## Avis bureau

Modernisation de l'usine d'eau potable  
La Roche – Nantes  
Nantes Métropole

# SAGE ESTUAIRE DE LA LOIRE

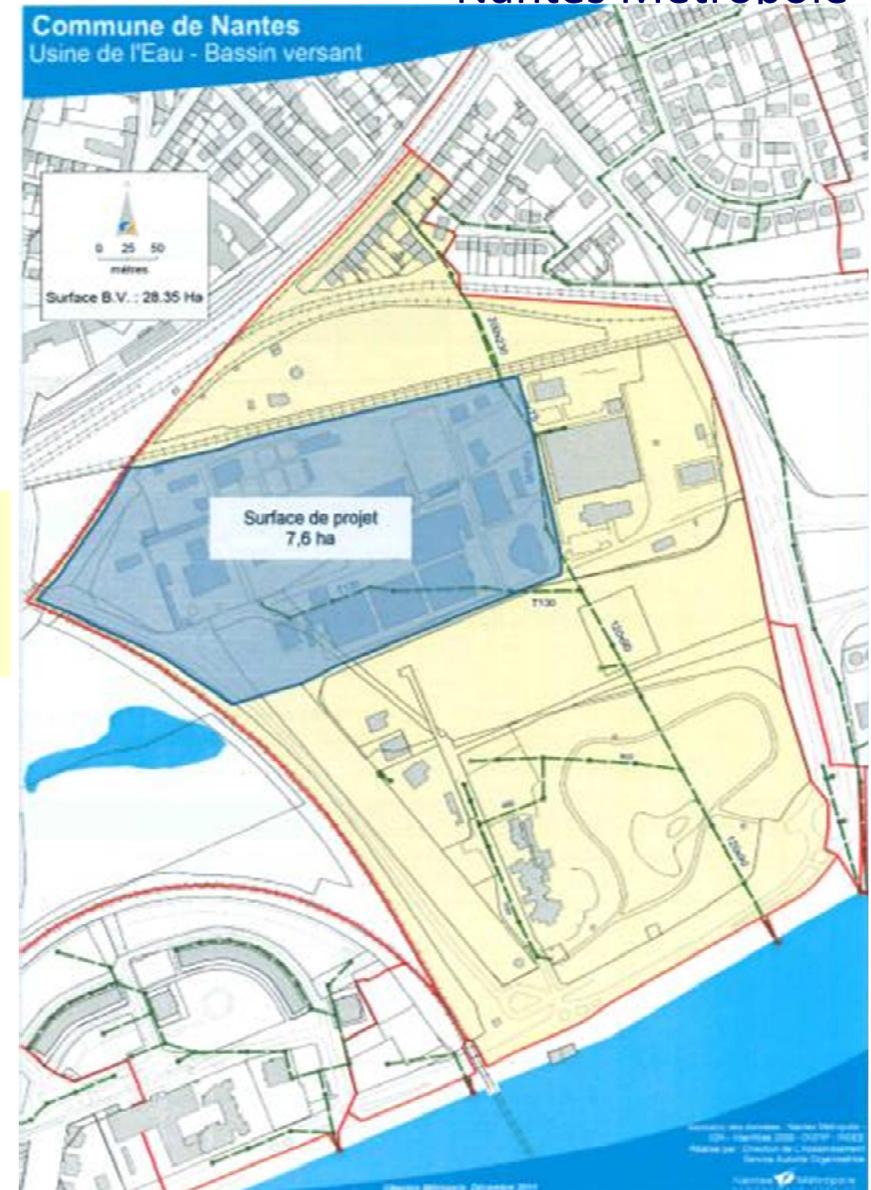
**Milieus :**

- Zones humides → zone prospectée = pas de terrains humides situés dans aire projet

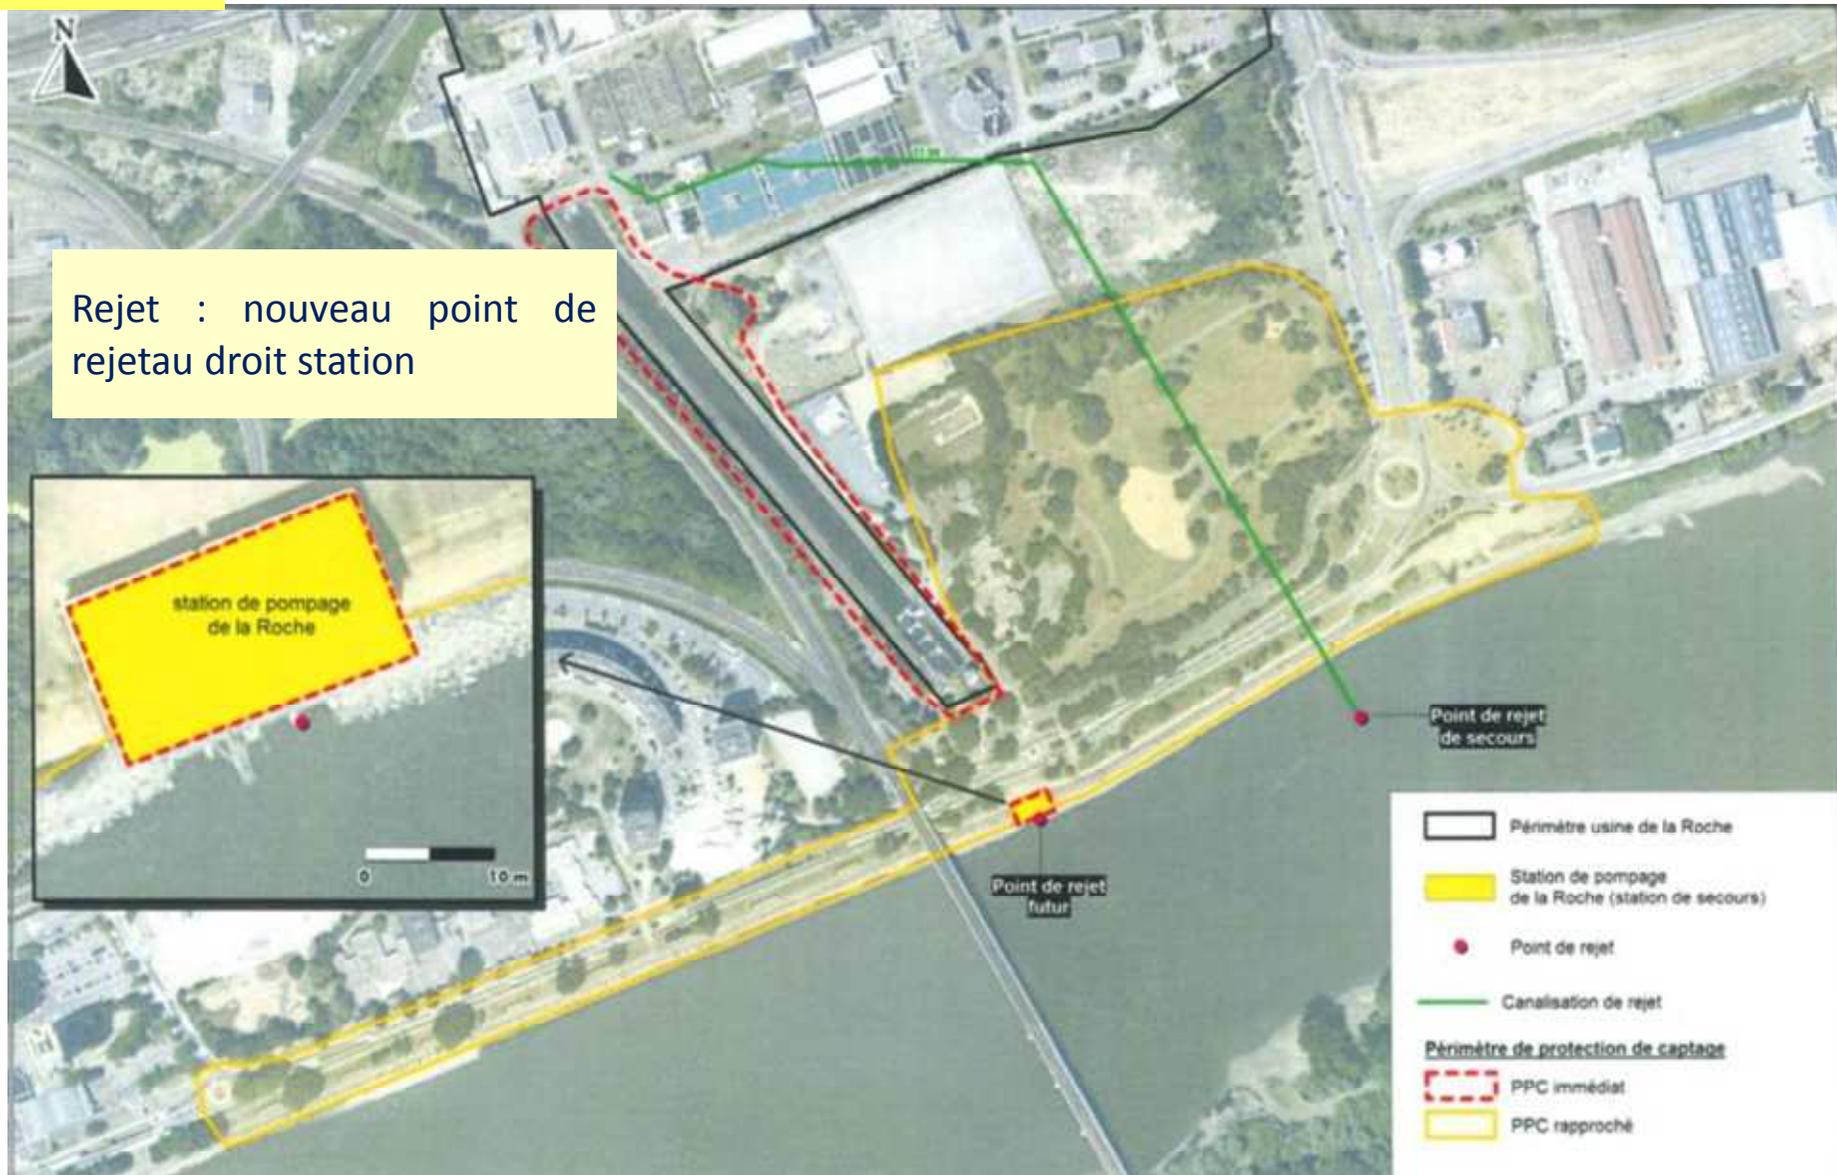
**Inondation :**

- Actuellement : EP non régulée arrivant des secteurs amont

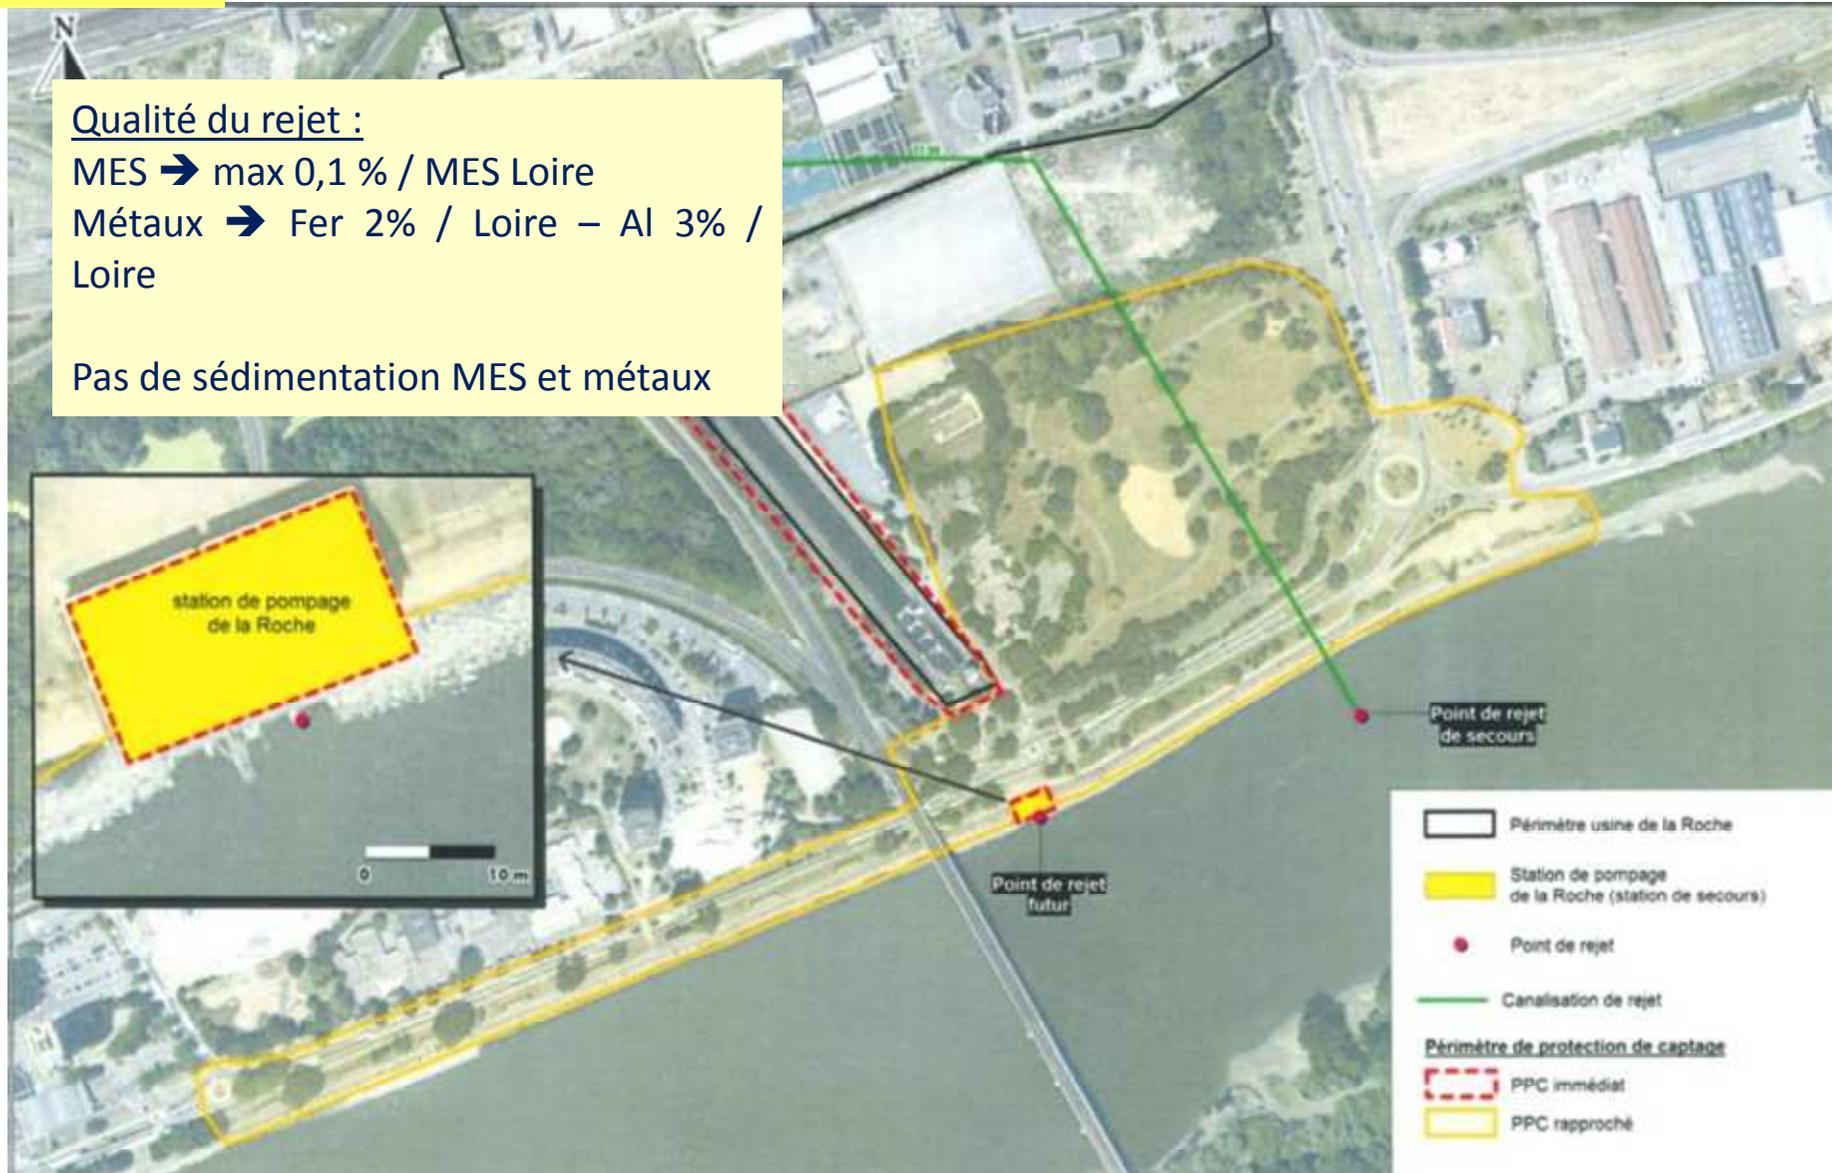
Qualité du rejet :

MES → max 0,1 % / MES Loire

Métaux → Fer 2% / Loire – Al 3% / Loire

Pas de sédimentation MES et métaux

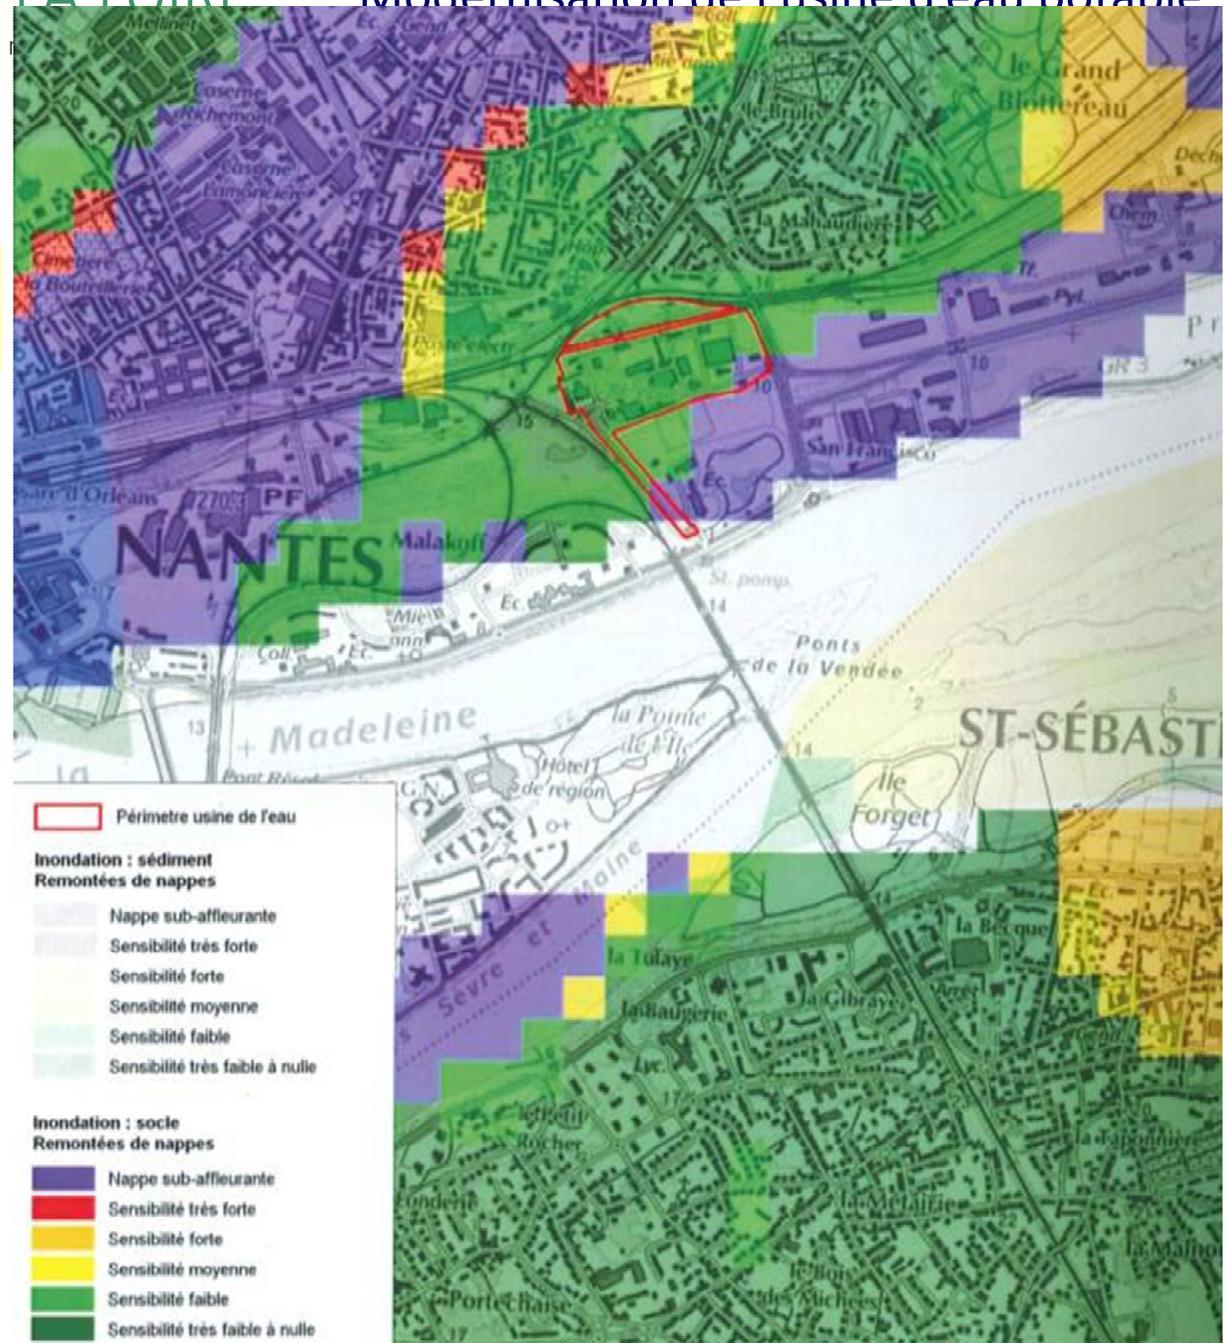
- Projet situé en risque remontée de nappes

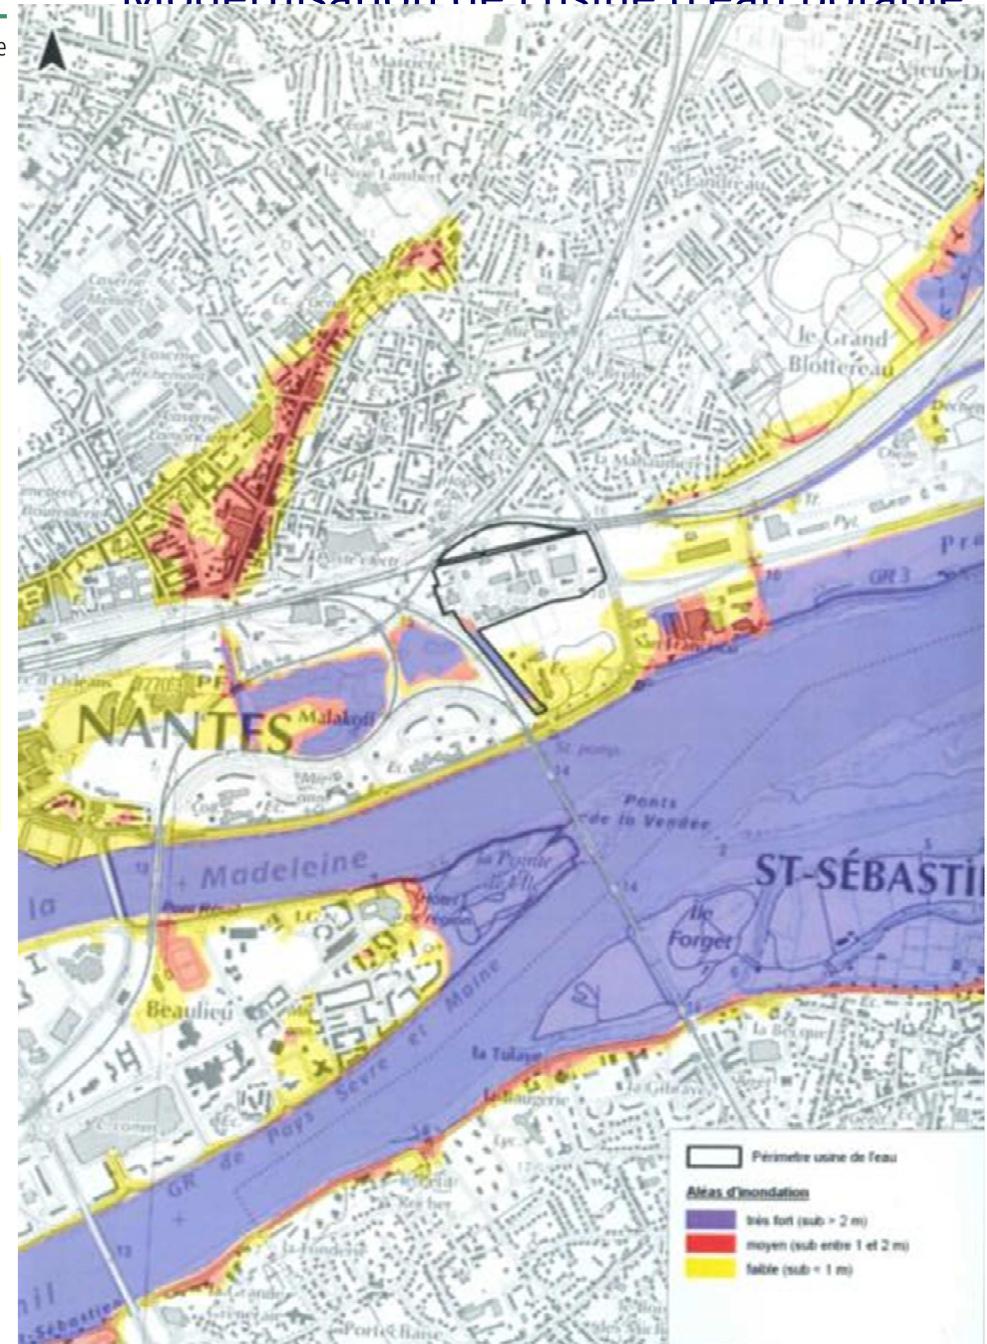
- Rejet → zone de PPRI prescrit
- Imperméabilisation faible = augmente vitesse d'écoulement / Loire ?
- Respect article 11?
- Dimensionnement BT → décennale / risque de crue
- Risque inondation / nappe
- Respect article 12?
